গণপ্রজাতন্ত্রী বাংলাদেশ সরকার
শ্রম ও কর্মসংস্থান মন্ত্রণালয়
কলকারখানা ও প্রতিষ্ঠান পরিদর্শন অধিদপ্তর

ক্যাপ পর্যবেক্ষণের তথ্য

কারখানার নাম	রোজ সুয়েটার লিঃ
ঠিকানা	Mogarkhal, Bijoy Sarak, Joydevpur, Gazipur
কারখানার কোড	GZP289
কালার কোড

মূল্যায়নের ধরণ: অগ্নি মূল্যায়ন	পর্যবেক্ষণের তারিখ: ২৯-০৩-২০২৩
---	---------------------------------------

সংযুক্তিসমূহ (৪)

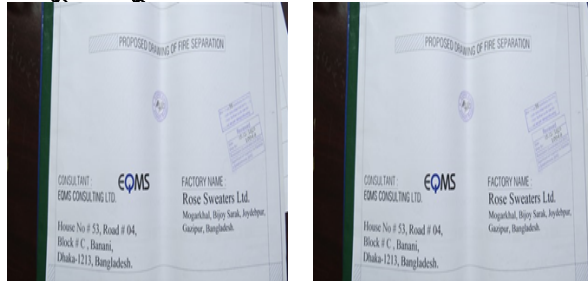
পরিদর্শন পর্যবেক্ষণ	Location-1st floor. At 1st floor there was ware house and accessories store besides zipper section.
কাপ আইটেম ক্যাটাগরি

কার্যক্রম	Provide 1.5 hours fire rated door at (1st floor, ware house) for separation for other operational area.
সুপারিশের তথ্যসূত্র	
কারখানার কার্যক্রম	
অগ্রাধিকার	৬ সপ্তাহ
চূড়ান্ত সময়সীমা	-
সংশোধিত সময়সীমা	১৫-০৮-২০২২
অগ্রগতির অবস্থা	চলমান
মন্তব্য	13-12-2020 (CVV2) : Factory has submitted fire separation/ fire protection construction drawing to DIFE for approval. 06 June 2021: Layout have been remade and 1st floor is conveniently a Jacquard flood all through. 03/08/2022: At 1st floor no storage area found during the visit. But at 4th floor storage area is found beside the dining area without any proper fire separation. 29/03/2023: At 1st floor no storage area found during the visit. But at 4th floor storage area is found beside the dining area without any proper fire separation.

সংযুক্তিসমূহ (২)

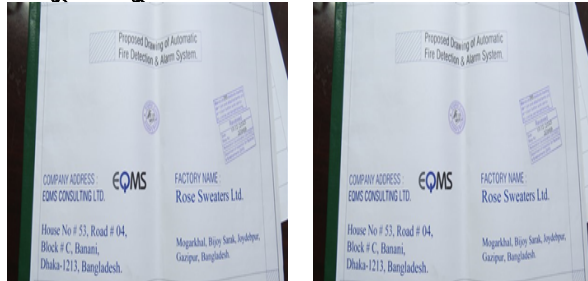
পরিদর্শন পর্যবেক্ষণ	Location-All floors The factory has not implemented automatic detection system, only stand alone type smoke detector system implemented. Smoke alarm activation sound only a local alarm and doesn't provide automatic fire alarm notification of occupants.
ক্যাপ আইটেম ক্যাটাগরি

কার্যক্রম	Within 6 weeks, Produce design and plan for automatic detection system with automatic fire alarm and control panel. (Also needs to cover the floors occupied by other tenants)
সুপারিশের তথ্যসূত্র	
কারখানার কার্যক্রম	
অগ্রাধিকার	৬ সপ্তাহ
চূড়ান্ত সময়সীমা	-
সংশোধিত সময়সীমা	১৫-০৮-২০২২
অগ্রগতির অবস্থা	সংশোধিত
মন্তব্য	13-12-2020 (CVV2) : Factory has completed the design drawing of central fire alarm and detection system and submitted to DIFE for approval. 06 June 2021: Design Drawing is found submitted to DIFE but pending approval 03/08/2022: Fire alarm and detection system drawing is already reviewed from DIFE and found that reviewed drawing in the factory on visit date. 29/03/2023: Fire alarm and detection system drawing is already reviewed from DIFE and found that reviewed drawing in the factory on visit date.

সংযুক্তিসমূহ (২)

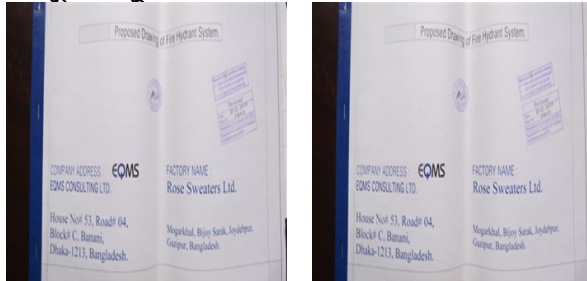
পরিদর্শন পর্যবেক্ষণ	No dedicated fire pump was available for fire fighting.
কাপ আইটেম কাটাগরি

কার্যক্রম	Within 6 Weeks, Prepare proper design and plan for dedicated fire pump with alternate backup power supply.
সুপারিশের তথ্যসূত্র	
কারখানার কার্যক্রম	
অগ্রাধিকার	৬ সপ্তাহ
চূড়ান্ত সময়সীমা	-
সংশোধিত সময়সীমা	১৫-০৮-২০২২
অগ্রগতির অবস্থা	সংশোধিত
মন্তব্য	13-12-2020 (CVV2) : Factory has completed the design drawing of standpipe & hose system with dedicated fire pump which is submitted to DIFE for approval. 06 June 2021: Design Drawing is found submitted to DIFE but pending approval. 03/08/2022: Standpipe and hydrant system drawing is already reviewed from DIFE and found that reviewed drawing in the factory on visit date. 29/03/2023: Standpipe and hydrant system drawing is already reviewed from DIFE and found that reviewed drawing in the factory on visit date.
